ORD. N° 123 /

**MAT:** **GRANEROS:** Se pronuncia en atención a Artículo 4° LGUC, respecto a interpretación de la vialidad estructurante de la localidad de La Compañía, calle Santa Margarita, según PRC vigente de Graneros (D. O. 02.07.2016).

Con respecto a la vía en materia el plano del Plan Regulador Comunal de Graneros, denominado "Plan Regulador Comunal de Graneros, Localidad de La Compañía" (plano PRCLC-GRA-06106) grafica lo siguiente:

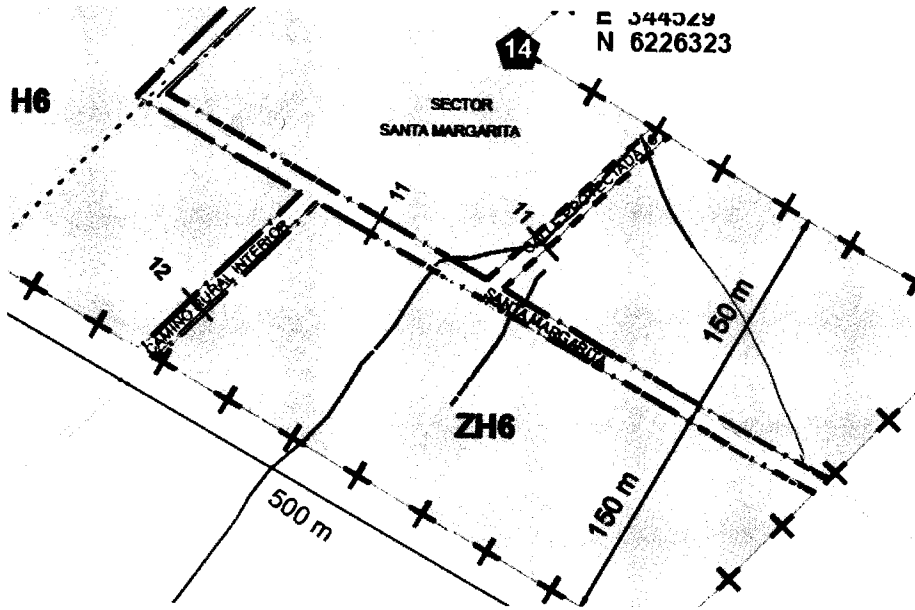
3. En este sentido entonces, y en base al análisis respectivo, del plano y su Ordenanza Local, se desprende que la vialidad "Santa Margarita" tiene grabado un ensanche por ambos costados, no obstante, resulta importante indicar, que la distancia entre líneas oficiales descrita para dicho ensanche posee una inconsistencia entre lo graficado en el plano, que grafica 11 m. entre líneas oficiales y lo establecido en la Ordenanza Local del plan en su art 4° señalado previamente, que indica 15 m. entre líneas oficiales y que clasifica a la vía con categoría "servicio", el Artículo 2.3.2 de la Ordenanza General de Urbanismo y Construcciones en su numeral 4 fija los criterios para la definición de una vía de servicio, entre ellos destacamos los siguientes:

4. Por lo tanto, en virtud de lo mencionado en párrafo precedente, se hace necesario rectificar y unificar la distancia entre líneas oficiales proyectada, conforme a lo observado en el "Plan Regulador Comunal de Graneros, Localidad de La Compañía", Plano PRCLC-GRA-06106, considerando que el PRC en materia clasificó la vía Santa Margarita, en el tramo señalado en el recuadro, con categoría "servicio", finalmente el resultado en cuanto al ancho entre líneas oficiales quedaría de la siguiente forma:

5. De acuerdo con nuestras facultades descritas en el Artículo 4° de la Ley General de Urbanismo y Construcciones, esta SEREMI de Vivienda interpreta que el sentido del planificador fue definir una vía de servicio, descrita en el Artículo 2.3.2 de la OGUC., por lo tanto, validamos lo señalado en el Artículo 4°, “Vialidad Estructurante de nivel comunal Localidad de La Compañía”, de la Ordenanza Local, esto significa que la vía Santa Margarita, en el tramo descrito en el cuadro previamente inserto tiene un perfil de 15 metros. Por otra parte, en una futura actualización del Plan Regulador Comunal de Graneros, deberá efectuar el correspondiente ajuste grafico al plano.
